## Boringsstatus for I/S Gunderup Deponi Den 8.november 2018

### 1. Kortoversigt over boringer fra gældende påbud

Figur 4 der var et brønddæksel over boringen, som var taget af, da billederne blev taget.

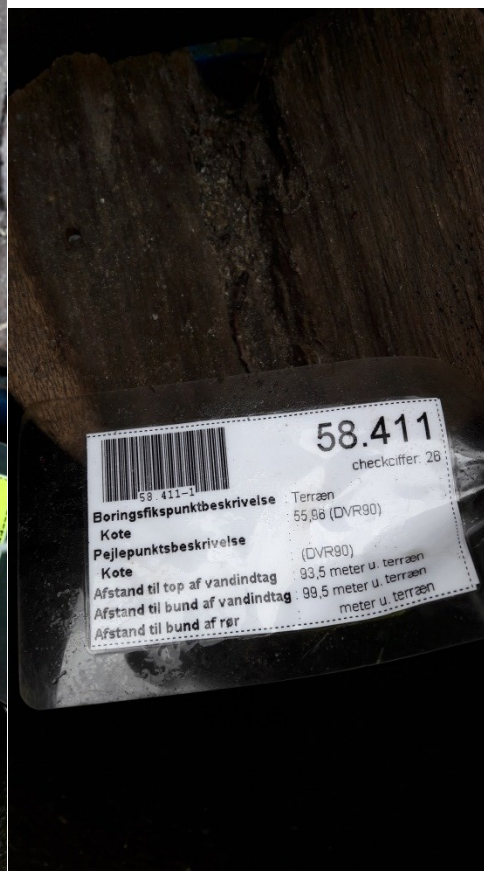
Da der ikke er hegn hele vejen rundt om Gunderup Deponi, bør grundvandsboringerne påføres lås jf. § 10 stk 4 i Bekendtgørelse om udførelse og sløjfning af boringer og brønde på land nr. 1260 af 28-10-2013.
